Nota van beantwoording zienswijzen en Staat van wijzigingen

Ontwerpomgevingsplan Tolhek

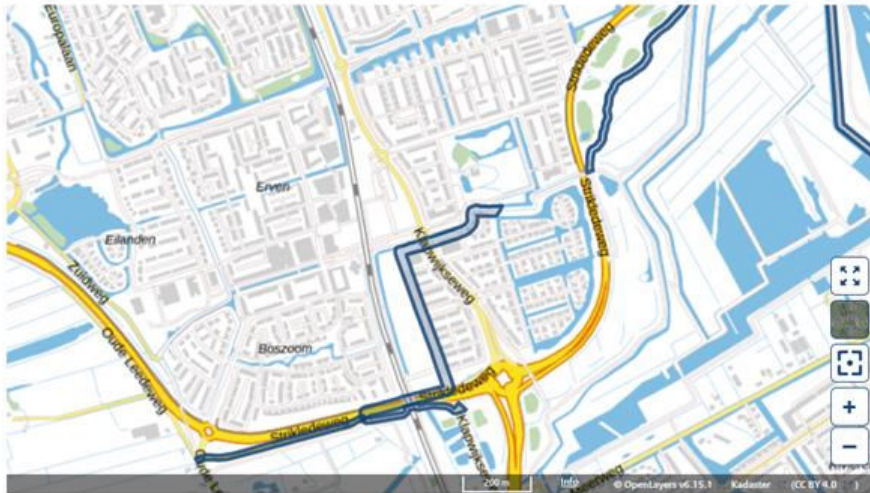
3. In artikel 1 van het omgevingsplan ontbreken een aantal relevante begrippen, voor wat betreft het watersysteem. Daarbij zijn primair en secundair water, beschermingszone, profiel van vrije ruimte en ondersteunend kunstwerk van belang. Wij vragen u daarom deze op te nemen in het omgevingsplan.

Het doel van een begrippenlijst is om lastige termen die in een juridische tekst worden gebruikt uit te leggen. In ons omgevingsplan worden de gevraagde begrippen hoogstens gebruikt als locatienaam en worden niet in de juridische tekst genoemd waardoor geen uitvoering wordt gegeven aan dit gedeelte van de zienswijze.

Ten overvloede wordt opgemerkt dat, indien het gevraagde begrip als locatienaam wordt gebruikt, het technisch onmogelijk is om hier een interne verwijzing te maken naar de begrippenlijst, zoals opgenomen in bijlage I van het omgevingsplan.

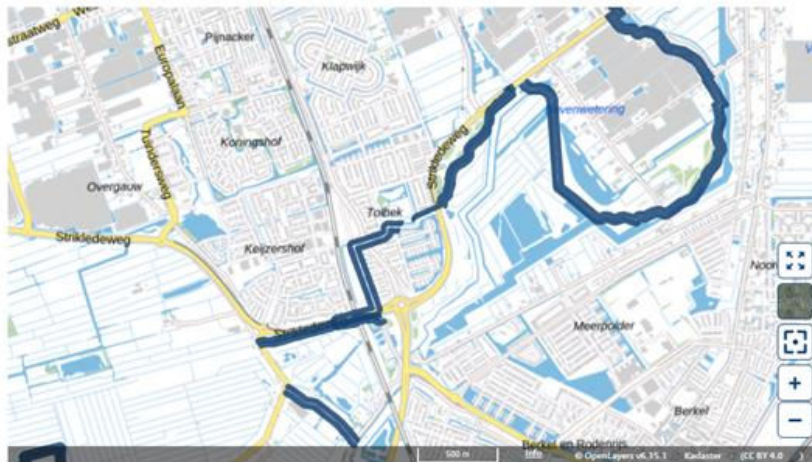
5. Waterkeringen: Voor wat betreft de waterkeringen, is het van belang, dat er vanuit het Rijk voor de primaire waterkeringen (Bkl) en vanuit de provincie Zuid-Holland voor de regionale waterkeringen instructieregels opgesteld zijn. Vanuit de eenduidigheid en overzichtelijkheid is het voorstel van reclamant, om voor alle waterkeringen aan te sluiten op de regels van de provincie. Daarbij wordt onderscheid gemaakt tussen het waterstaatswerk en de beschermingszone, zodat hier verschillende regels aan gekoppeld kunnen worden.

5. Terecht merkt reclamant op dat in de provinciale omgevingsverordening in artikel 7.25 een instructieregel is opgenomen over 'regionale waterkeringen' (zie onderstaande uitsnede uit de waterschapsverordening van het Hoogheemraadschap van Delfland). Ter bescherming van de regionale waterkering is een beperkingengebied in deze wijziging van het omgevingsplan opgenomen. Voor de daarbij behorende beschermingszone voor de regionale waterkering is eveneens een beperkingengebied in het omgevingsplan opgenomen. In de regels is vervolgens, in overleg met reclamant, een passende regeling opgenomen waardoor uitvoering is gegeven aan deze provinciale instructieregel.

Waterstaatswerk waterkering polderkade

Beschermingszone waterkering polderkade

Ter bescherming van de waterkering polderkade is een beperkingengebied in deze wijziging van het omgevingsplan van het omgevingsplan opgenomen. Voor de daarbij behorende beschermingszones voor de waterkering polderkade is eveneens een beperkingengebied in het omgevingsplan opgenomen. In de regels is vervolgens, in overleg met reclamant, een passende regeling opgenomen.
